[ID_VIP: 9294] NORAGUGUME e BOLOTANA (NU) – Progetto per la costruzione e l'esercizio di un impianto agrivoltaico per la produzione di energia elettrica da fonte rinnovabile solare di potenza pari a 83,19 MW, con impianto di accumulo di 21 MW e relative opere di connessione alla RTN.

Proponente: Pacifico Dolomite S.r.l.

Parere tecnico istruttorio della Soprintendenza speciale per il PNRR.

OGGETTO: [ID_VIP: 9294] NORAGUGUME (NU) - Progetto per la realizzazione di un IMPIANTO AGRIVOLTAICO E OPERE DI CONNESSIONE della potenza di 83,19 MW, sito nel territorio del Comune di Noragugume.

Figura 4.10. Localizzazione e layout delle opere in progetto

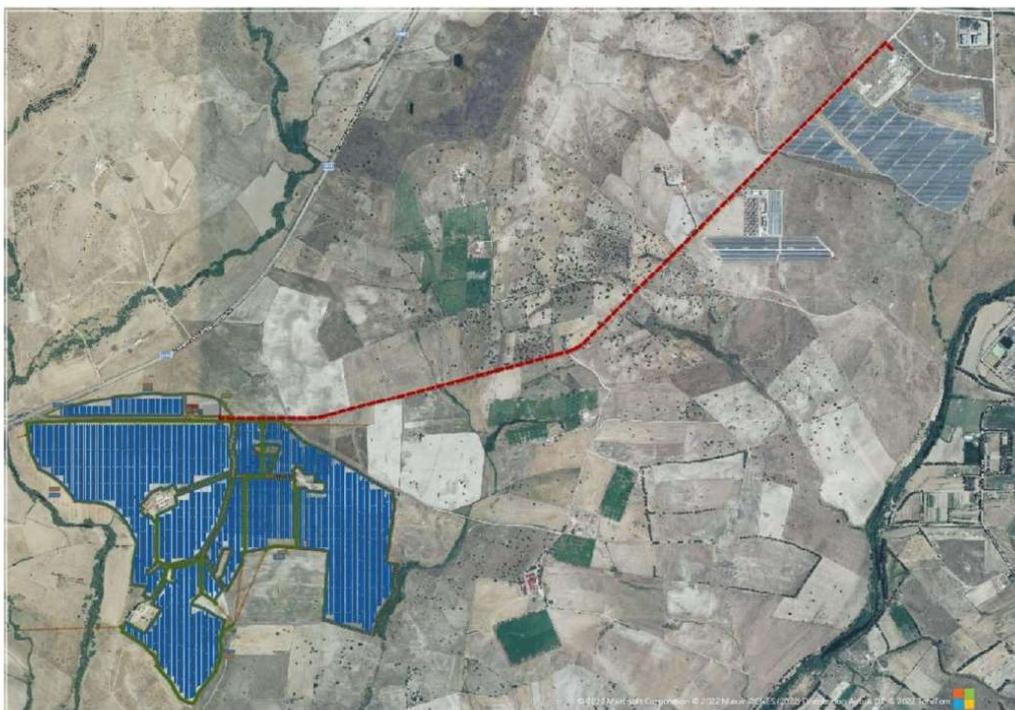
Il Proponente riporta inoltre che l'area in esame confina ad ovest con un corso d'acqua soggetto a vincolo paesaggistico e con la relativa fascia di rispetto di 150 metri; inoltre, ad ovest del sito d'impianto è individuato il bene *Dolmen Baccarzos* riconosciuto ai sensi dell'art. 143 del D.lgs. 42/2004.

Immagine elaborata dalla Soprintendenza Speciale per il PNRR tramite GIS; prossimità dell’impianto oggetto della presente valutazione ad altro impianto in VIA statale.

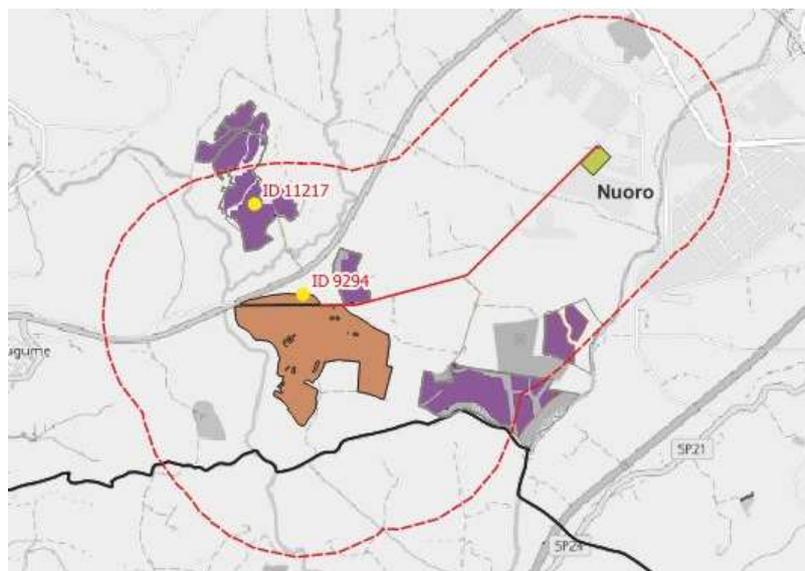
CONSIDERATO che il presente impianto è prossimo ad ulteriore impianto in Valutazione di Impatto Ambientale statale identificato con ID VIP 11217 - *Impianto agrivoltaico denominato "Green and Blue sa Pala e su Chercu" della potenza di 120,1305 MW in località "Sa Pala 'e su Chercu*, come da immagine di seguito riportata e che la previsione di entrambi gli impianti di grande estensione, comporterebbe un significativo consumo di suolo.
